設計用床応答スペクトルの作成方針における 耐震条件変更の影響を受ける耐震計算書について

1. はじめに

表1 耐震条件変更によって影響を受ける耐震計算書（第1ベントフィルタ格納槽）（1/2）

図 1-1 管の耐震性についての計算書 (格納容器フィルタベント系)
耐震条件比較結果 (床応答スペクトル) (EL 19.400m~14.700m, NS 方向)

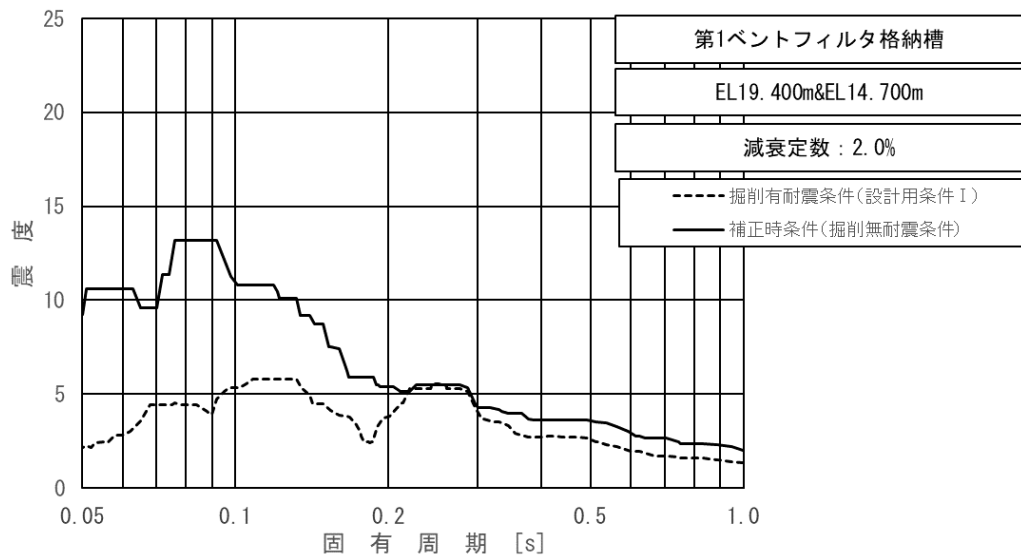
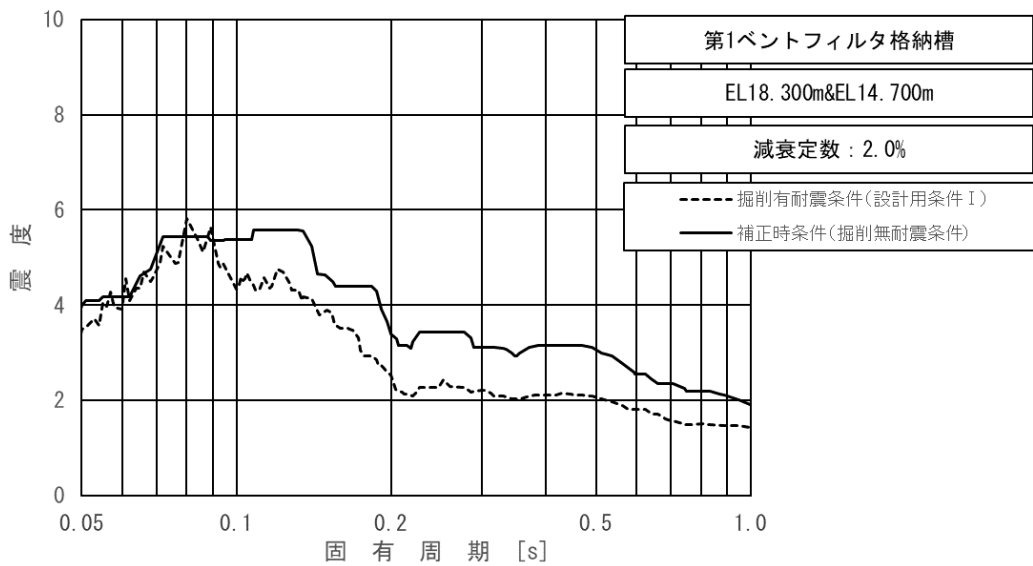
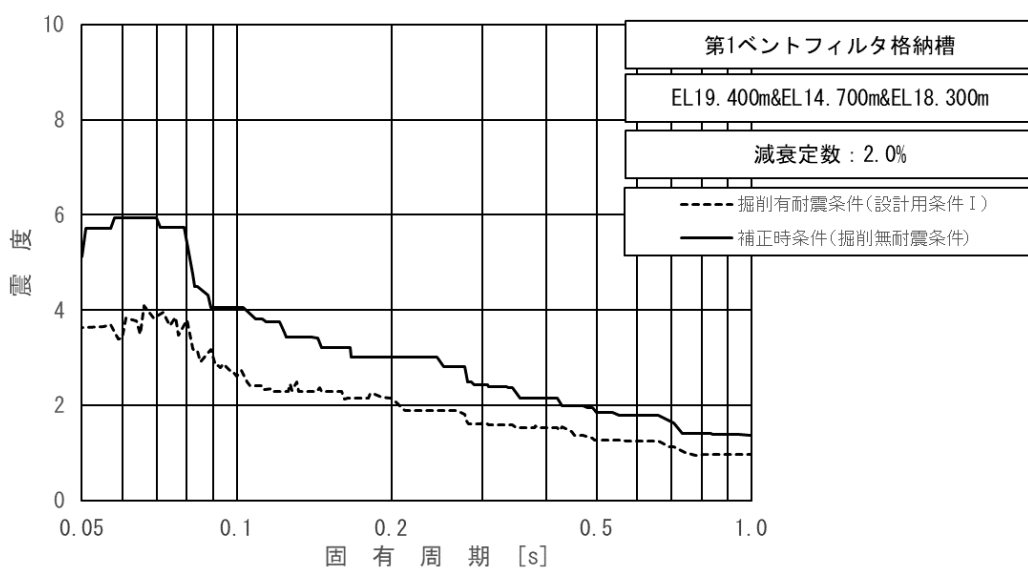
表 3 管の耐震性についての計算書 (格納容器フィルタベント系)
耐震条件比較結果 (震度)

EL [m]	方向	設計震度	設計用震度 I (1.2ZPA) (掘削有)	包絡性
19.4	NS	4.76	1.82	○
~	EW	1.87	2.52	×
14.7	鉛直	2.08	3.70	×

表1及び表2に示す通り、評価に適用する耐震条件が掘削有耐震条件を包絡していない場合があるが、今後、掘削有耐震条件を包絡する条件による再評価を実施し、個別の耐震計算書の審査において説明する。

図 2-1 管の耐震性についての計算書（低圧原子炉代替注水系）
耐震条件比較結果（床応答スペクトル）（EL 8.200m, NS 方向）

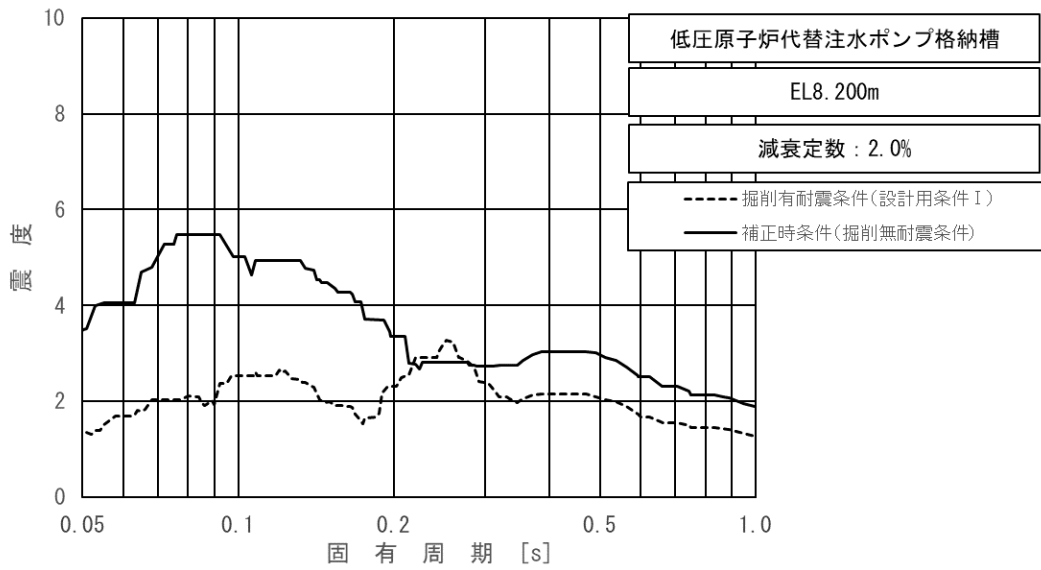
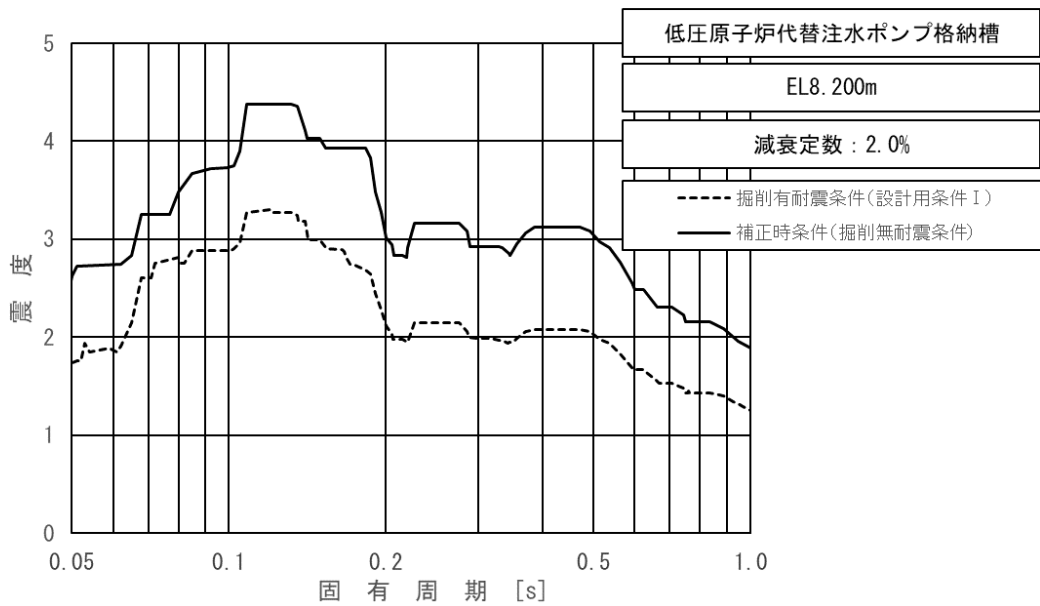
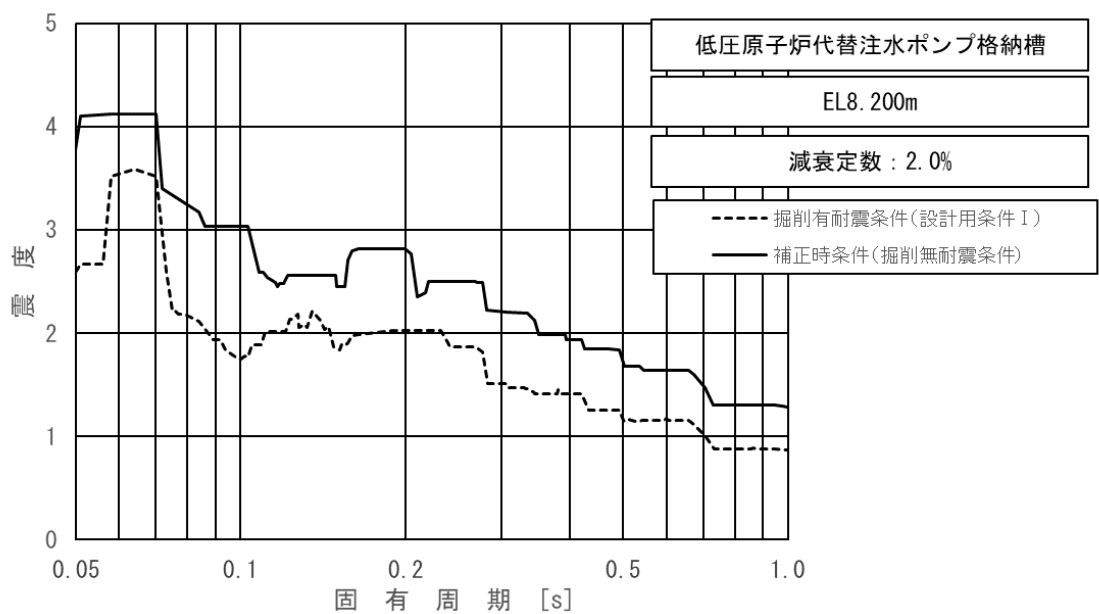
表 4 管の耐震性についての計算書（低圧原子炉代替注水系）
耐震条件比較結果（震度）

EL [m]	方向	設計震度	設計用震度 I (1.2ZPA) (掘削有)	包絡性
8.2	NS	1.70	1.00	○
	EW	1.37	1.14	○
	鉛直	1.02	1.70	×
